ANEXO 2: RESUMEN EJECUTIVO DEL DOCUMENTO DE INNOVACIÓN DEL PEPRI en Calle Larga de San Cristóbal nº 12

ANEXO 2: RESUMEN EJECUTIVO DEL DOCUMENTO DE INNOVACIÓN DEL PLAN ESPECIAL

Figura 2. PLANO DE ALINEACIONES. Estado Actual - Propuesta

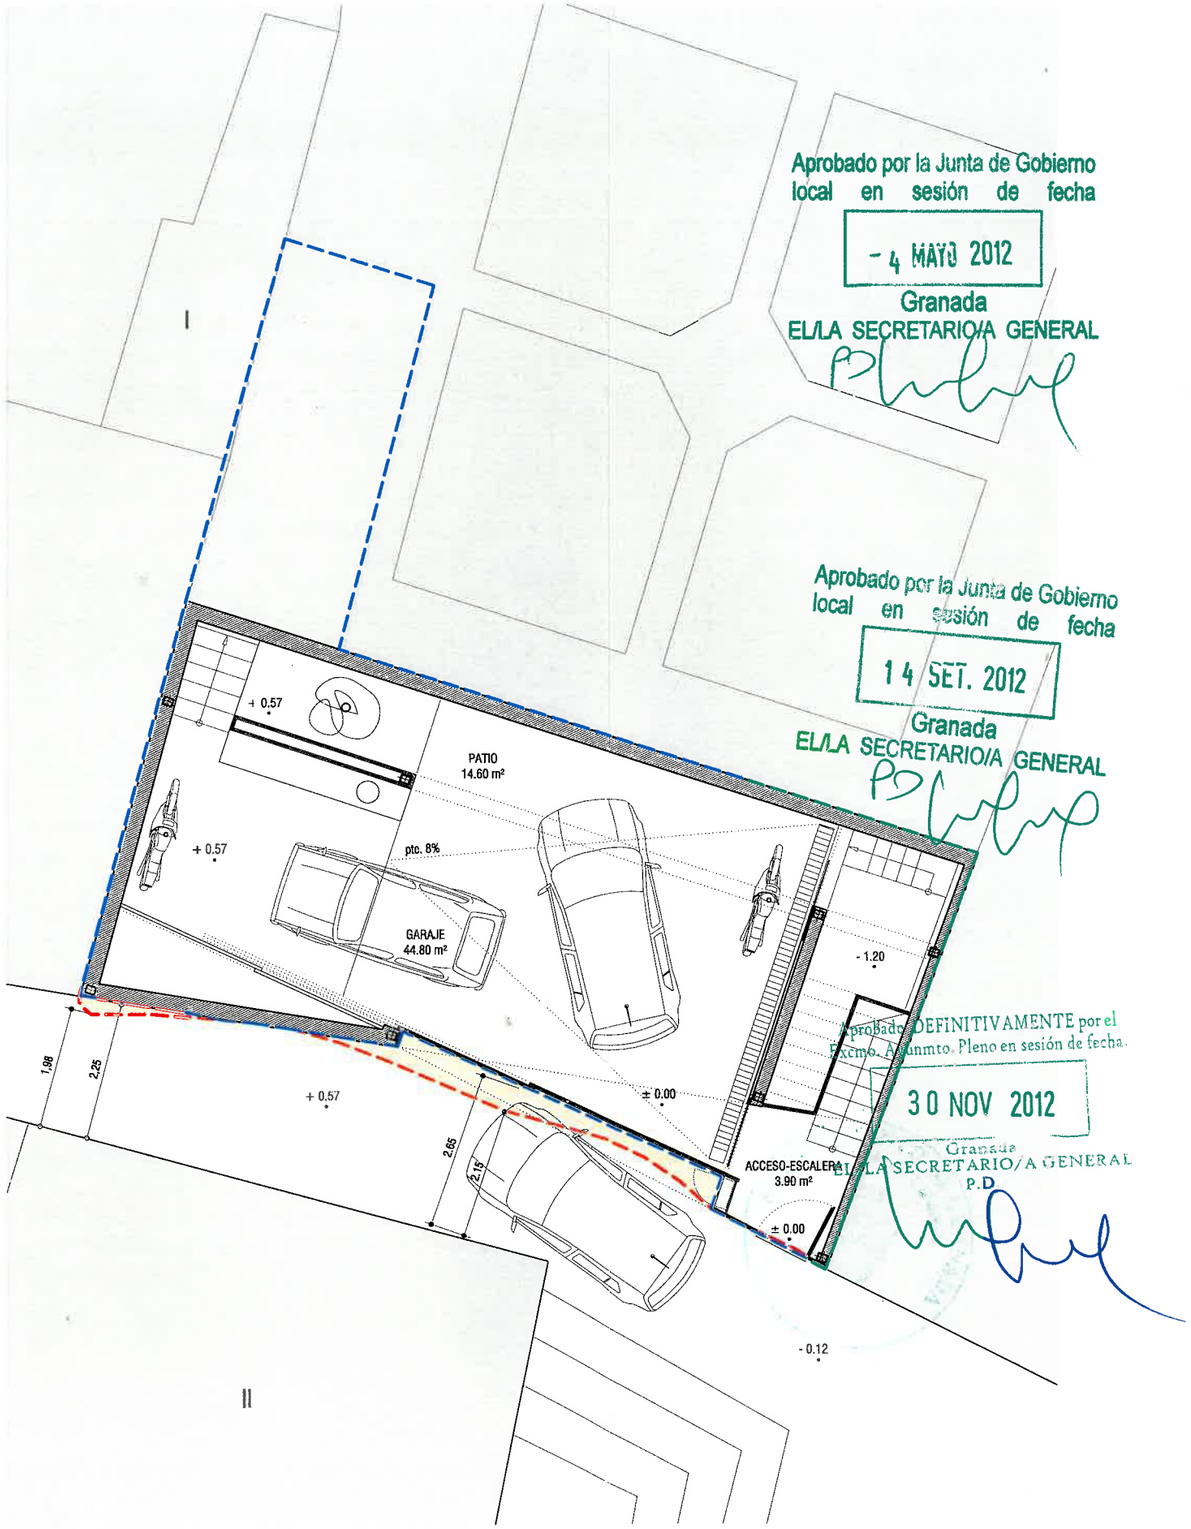
1. Alineaciones:

Los límites de la actual parcela urbanística, y por extensión de la edificación que actualmente se encuentra en dicha parcela, presentan un trazado irregular con numerosos entrantes y salientes que perturban el trazado de la calle y dificultan el paso de tráfico rodado en una de las principales salidas de la parte alta del barrio de Albaicín. La nueva alineación propuesta elimina los entrantes y salientes en la fachada del actual edificio, ampliando el ancho útil de la calle en 50 cm. en el punto más desfavorable. Esta ampliación y racionalización de alineaciones facilitará el paso de vehículos por la calle Larga de San Cristóbal, lo que supondrá una ventaja considerable para todos los vecinos del barrio.

Figura 3. PLANO DE INTEGRACIÓN. Estado Actual - Propuesta. Infografía

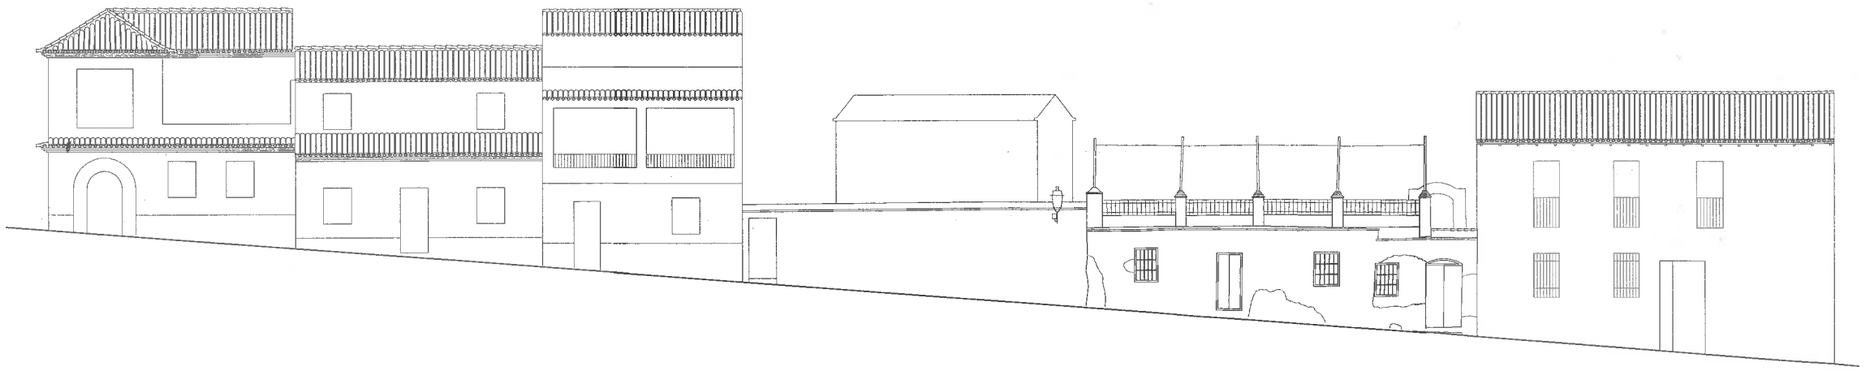
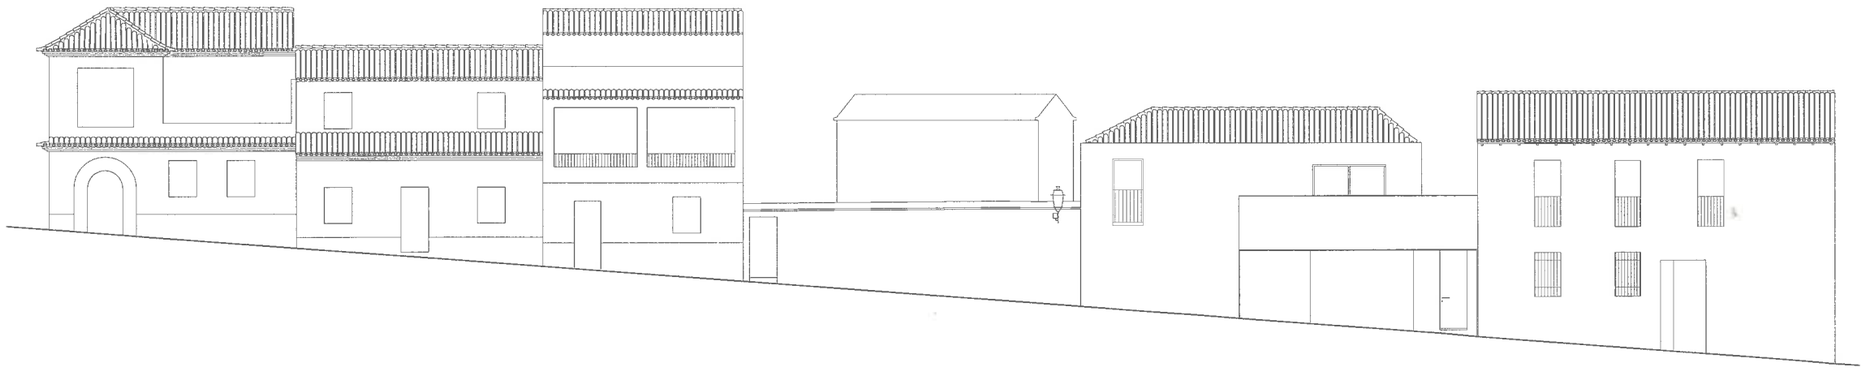
2. Ordenación de Volúmenes:

La edificación actualmente existente presenta dos volúmenes diferenciados. Un volumen principal con fachada a la calle Larga de San Cristóbal y un volumen secundario elevado 1.70 metros respecto al volumen principal y que se encuentra en el interior de la parcela, limitando con el jardín de la parcela contigua.
La nueva propuesta de ordenación de volúmenes pretende integrar el nuevo edificio con las edificaciones colindantes y definir una fachada continua en la calle Larga de San Cristóbal, desplazando el volumen secundario, situado en la parte interior de la parcela, alineándolo con la fachada principal, todo ello dentro de las condiciones de edificabilidad y alturas máximas que establece el PEPRI Albaicín y el PGOU de Granada.
